RESOLUCIÓN No. 32759

Por la cual se deniega una patente de invención

Rad. PCT/06-11146

PRIMERO: Que mediante escrito radicado en esta Superintendencia el 6 de febrero de 2006, con el No. 06 11146, por el doctor Emilio Ferrero, en su calidad de apoderado de SYNTHES GmbH, entró a fase nacional la solicitud de patente de invención titulada "DISPOSITIVO DE APRIETE", que corresponde a la solicitud internacional PCT/CH2003/000538 del 8 de agosto de 2003.

FIG. 1

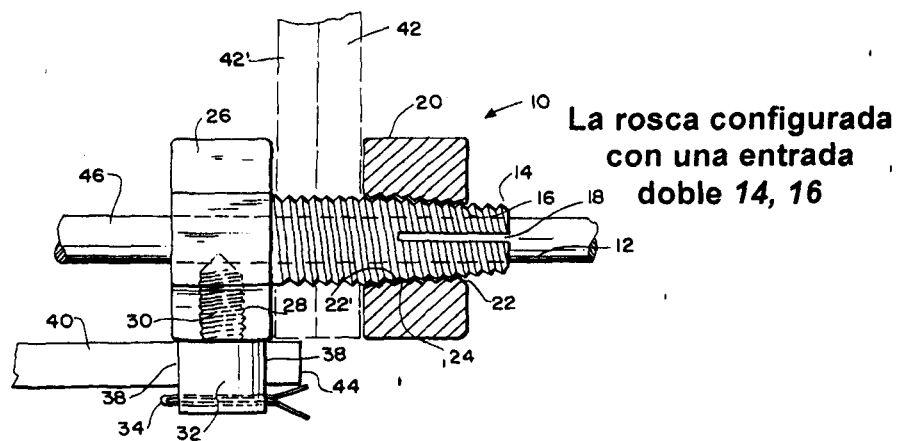
El solicitante argumenta que: *"Por lo anterior, su Despacho admite la novedad de la reivindicación 1. Sin embargo, existe otra diferencia que no menciona su despacho, y es que la rosca (6) está configurada con una entrada doble."* (Folio 103)

Frente a este argumento, es preciso señalar que es evidente que la rosca configurada con una entrada doble, mencionada en la reivindicación 1, sí había sido enseñada y sugerida en la anterioridad D1, compartiendo las mismas ventajas.

Así mismo, las características incluidas en la reivindicación independiente 1 se encuentran en D1, ya que se contempla un tornillo con entrada doble.

Para mayor claridad se presentan dibujos de la anterioridad D1, en donde se observa la rosca configurada con una entrada doble. (Ver D1, elementos 12, 14, 16, 18 Capítulo descriptivo, columnas 1 a 3 y Figuras 1 y 2):

FIG. 1

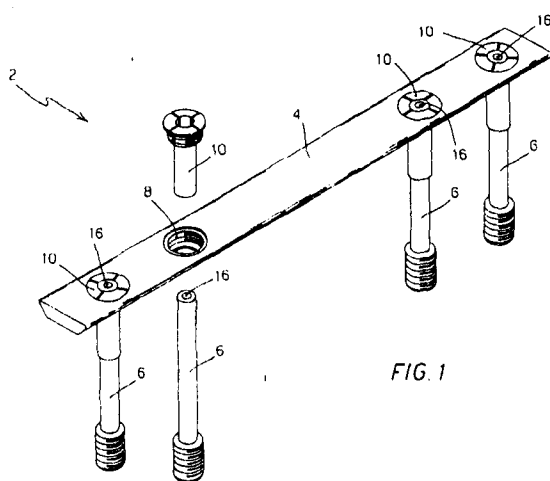
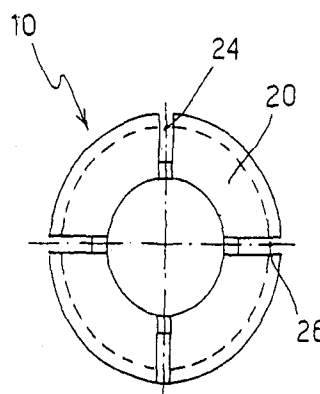
"[...] queremos mencionar que si bien este documento revela una placa osteológica con varias perforaciones, aunque se combinen las enseñanzas de D1 y D2, no se podría llegar a la presente invención porque una combinación de dichos documentos, no permitiría obtener un producto con las siguientes dos características, tal y como se menciona en la solicitud de mi representada:

-la pared interior de la perforación pasante (7) del tornillo (3) que tiene una estructuración rugosa o macroscópica; y La rosca (6) esta configurada con una entrada doble." (Folio 103)

Respecto a la pared interior de la perforación pasante del tornillo, que tiene una estructuración rugosa o macroscópica, el documento D2 lo incluye en la páginas 3 y 4, elementos: 4, 10, 16, 20, 24 y 26 y Figuras 1 a 3.

Para mayor claridad se muestran dibujos de D2, en donde se observa la pared interior de la perforación pasante del tornillo que tiene una estructuración rugosa o macroscópica. (Ver D2 páginas 3 y 4; elementos 4, 10, 16, 20, 24 y 26 y Figuras 1 a 4).
